INFORMATIVO CD600

ABR / 03
CD600
REV. 00

Substituição do Painel Frontal e Placas do CD600

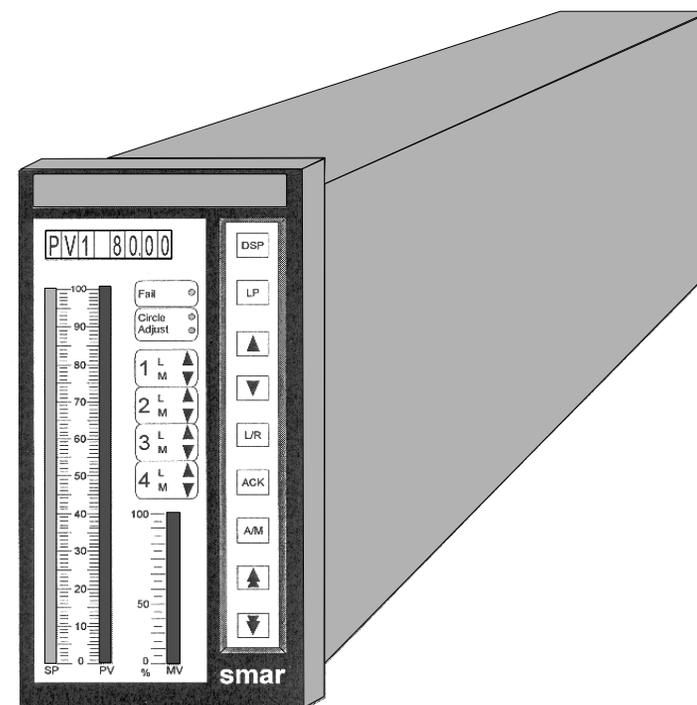
As placas GLL601 e GLL610 serão substituídas pelas placas GLL1252 e GLL1253. Para usar essas novas placas, são necessárias algumas mudanças na GLL600. Essas mudanças consistem na atualização da versão do firmware, de 2.02 para 3.04, e no conector J2, onde o pino 26 deverá ser desligado do sinal "A10" e ligado ao sinal "/RST", conforme detalhado a seguir.

- Antes de efetuar a adaptação, certifique-se de fazer um backup da configuração, pois com a troca do firmware para 3.04, a configuração é perdida.
- A placa GLL 600 Rev.: 05 já possui essas modificações.
- Esta página é melhor visualizada no site: www.smar.com/brasil/products/cd600.asp
